DODATOK Č. 3

k Zmluve o dielo č. 646/2018

na zhotovenie stavby ZŠ s MŠ Vančurova 38 – športový areál – realizácia,
uzatvorený podľa § 536 a nasl. Obchodného zákonníka

ZMENOVÝ LIST

Ev. číslo: **ST1**

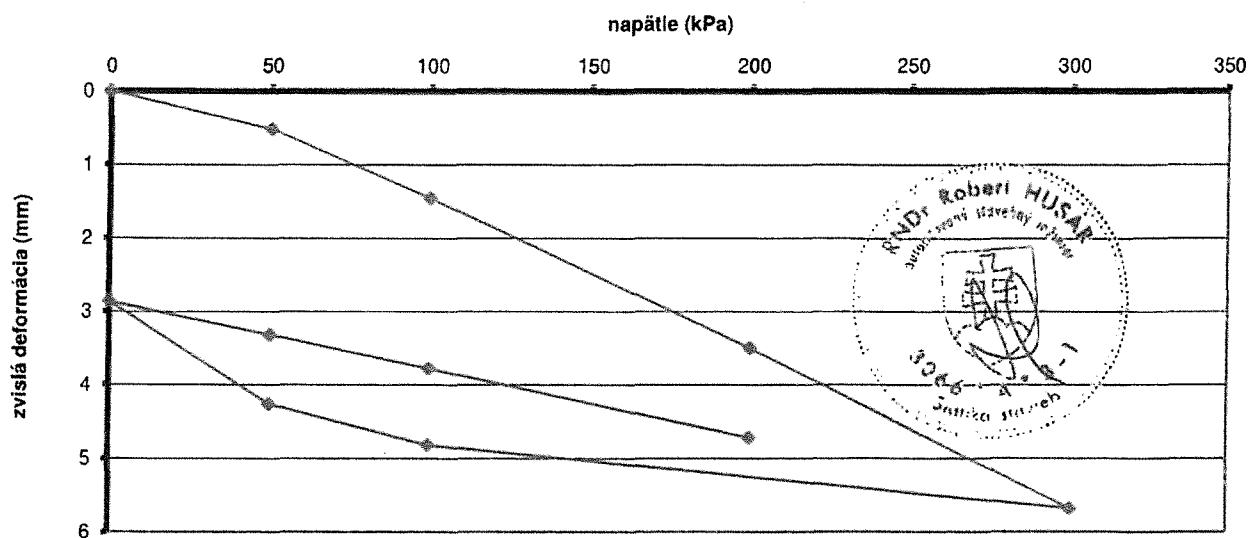
Zaťažovací cyklus	Napätie (kPa)	Zvislá deformácia (mm)	Δh (mm)	Vyhodnotenie
I.	50	0,52	2,04	$E_{\text{def}1} = 12,1 \text{ MPa}$
	100	1,46		
	200	3,50		
	300	5,68		
	100	4,82		
	50	4,26		
	0	2,86		
II.	0	2,86	0,94	$E_{\text{def}2} = 26,2 \text{ MPa}$
	50	3,32		
	100	3,78		nevyhovuje
	200	4,72		
	300	-		$\frac{E_{\text{def}2}}{E_{\text{def}1}} = 2,2$
	100	-		
	50	-		vyhovuje
	0	-

Výsledne parametre:

$E_{\text{def}2}$

26 MPa

nevyhovuje

6. Podľa zápisu v Stavebnom denníku zo dňa 19.9.2018 a statických zaťažovacích skúšok zo dňa 13.9.2018 zhutnená zemná pláň nespĺňa projektom zistenú únosnosť. Po odkope predpísaných hrúbok podľa PD (ornica hr. 20cm a hornina tr.3 hr. 17 cm) bolo zistené, že hrúbka ornice je cca 70 cm.

Zodpovedný projektant objektu Ing. Juraj Tóth na základe fyzickej obhliadky dňa 19.9.2018 a predložených zaťažovacích skúšok navrhol výmenu podlažia tak, aby bola splnená požiadavka na min. únosnosť pláne v zmysle PD. Výmena podlažia bude pozostávať z ďalšieho odkopu ornice do hĺbky cca 70 cm (podľa vypracovaného geologického prieskumu spracovaného pre časť PD odvodnenie dažďových vôd) a jej nahradenia hrubým drveným kamenivom tr. 32-63 po zhutnení zemnej pláne.

STATICKÁ ZAŤAŽOVACIA SKÚŠKA PRE KONTROLU ZHUTNENIA STN 73 6133

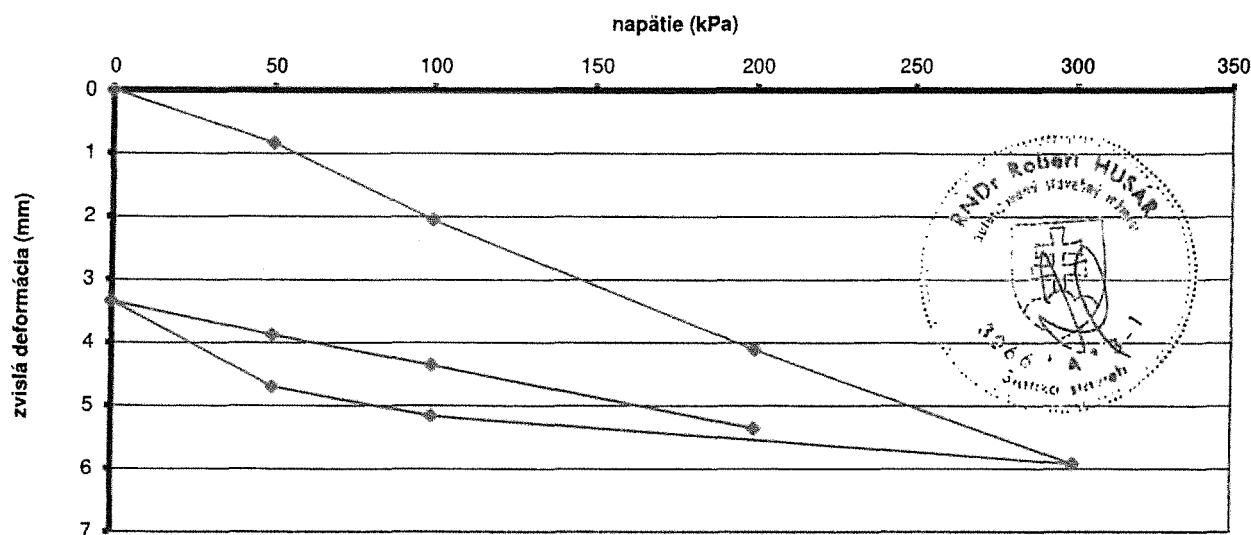
Zaťažovací cyklus	Napätie (kPa)	Zvislá deformácia (mm)	Δh (mm)	Vyhodnotenie
I.	50	0,84	2,06	$E_{def1} = 11,9 \text{ MPa}$
	100	2,06		
	200	4,12		
	300	5,92		
	100	5,16		
	50	4,70		
	0	3,34		
II.	0	3,34	1,00	$E_{def2} = 24,6 \text{ MPa}$
	50	3,88		
	100	4,36		nevyhovuje
	200	5,36		
	300	-		$\frac{E_{def2}}{E_{def1}} = 2,1$
	100	-		
	50	-		vyhovuje
	0	-

Výsledné parametre:	E_{def2} 25 MPa nevyhovuje	E_{def2}/E_{def1} 2,1 vyhovuje	k_s 23 MN/m ³ vyhovuje
----------------------------	------------------------------------	--	---
